タカラスタンダード株式会社

洗面化粧台ミラーキャビネット無償修理の再社告について

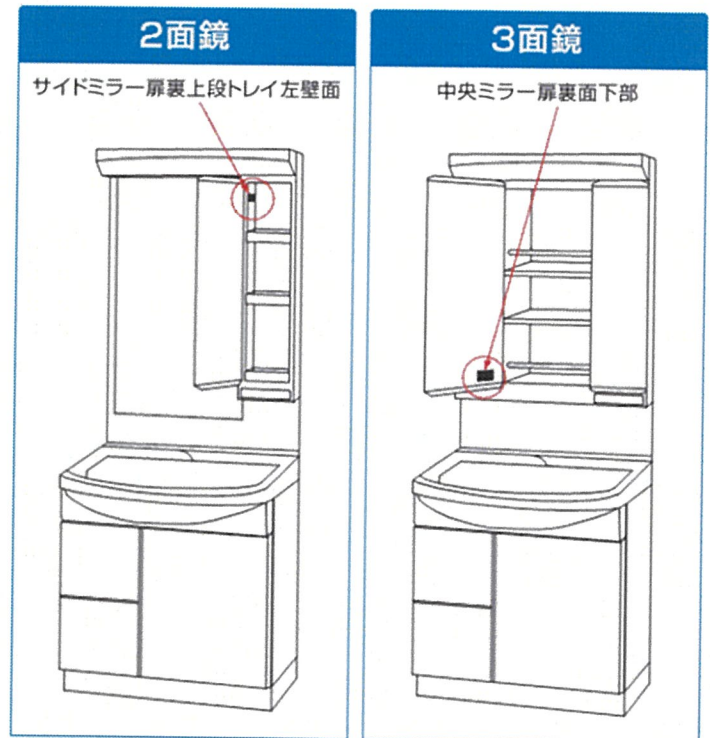
ミラーキャビネットの壁面取付部を点検確認の上、修理をさせていただきます。

※修理は取付部（全箇所）に、径の大きい金属製ワッシャー（ミラーキャビネット同系色に塗装したもの）を併用し、大きな面積で製品を取付します。

取付ネジ（太さ 4mm、頭径φ8.3mm）

変更取付ネジ（太さ 4.5mm、頭径φ

11mm）
